Aðalskipulag Kópavogs 2019 til 2040, tillaga dags. 24. nóv. 2020 – með breytingum í febrúar 2021.

Umsögn Skipulagsstofnunar. Ábendingar og úrvinnsla. Yfirlit, 25.-28 febrúar 2021.

Borist hefur umsögn frá Skipulagsstofnun, dags. 8. febrúar 2021, um tillögu að Aðalskipulagi Kópavogsbæjar 2019 – 2040. Stofnunin gerir ekki athugasemd við auglýsingu tillögu að aðalskipulagi skv. 31. gr. skipulagslega þegar brugðist hefur verið við ábendingum stofnunarinnar. Eftirfarandi eru ábendingar Skipulagsstofnunar vinstra megin og viðbrögð við ábendingum hægra megin. Unnið er að lokaálagfæringum með vísan til yfirlits hér á eftir. Profarkalestur í framhaldi.

Til upplýsinga. Mynd sem sýnir helstu uppbyggingarsvæði.

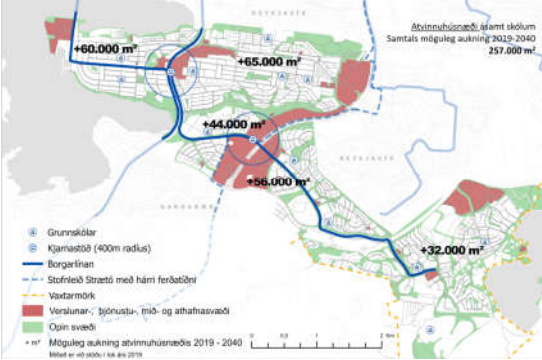
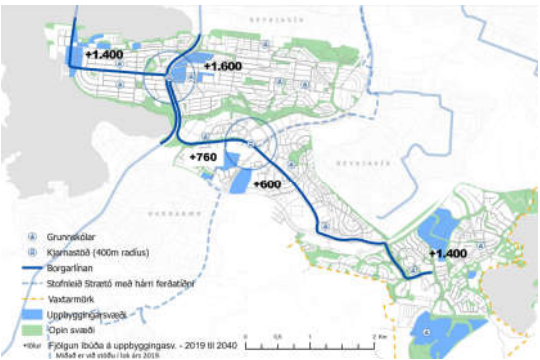
Skipulagsstofnun hvetur til að uppbyggingaráformum íbúðar og atvinnubyggðar verði beint að kjörnum.

- Bent er á að helstu uppbyggingarsvæði fyrir atvinnuhúsnæði eru í kjörnum og nálægt öðrum samgöngumiðaðum svæðum.
- Í tillögu að nýju aðalskipulagi Kópavogs eru skilgreind athafnasvæði sem eru að miklu leyti byggð. Eitthvað óbyggt í Vatnsenda/ m.a. Hvörfum.

- Bætt er við í texta: Tekið er fram að áætlun þessa þarf að endurskoða reglulega t.d. í tengslum við þróunaráætlun SSH.
